東海第二発電所 工事計画認可申請書  
耐震計算書における固有周期の記載誤りについて

工認記載モデルの確認結果

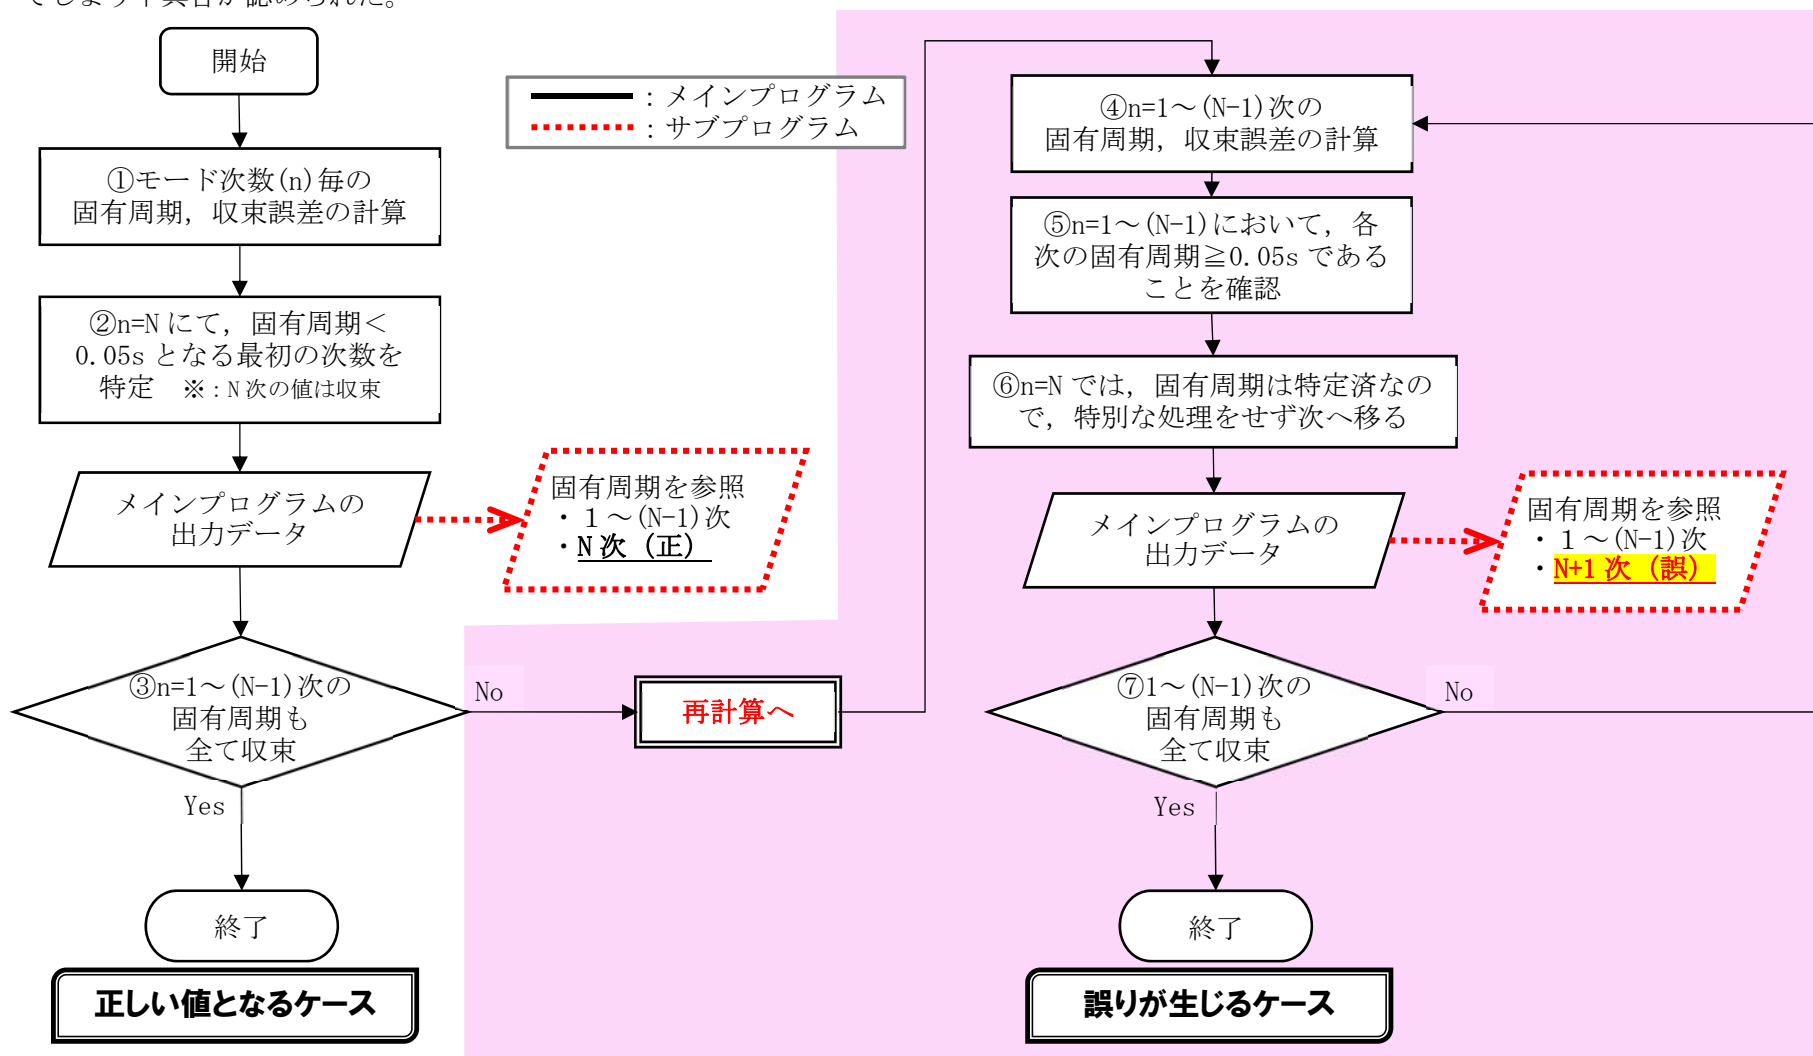
今回の不具合により、下記①及び②の工認資料に記載誤りを生じた。  
次ページに、工認記載モデルの確認結果を示す。
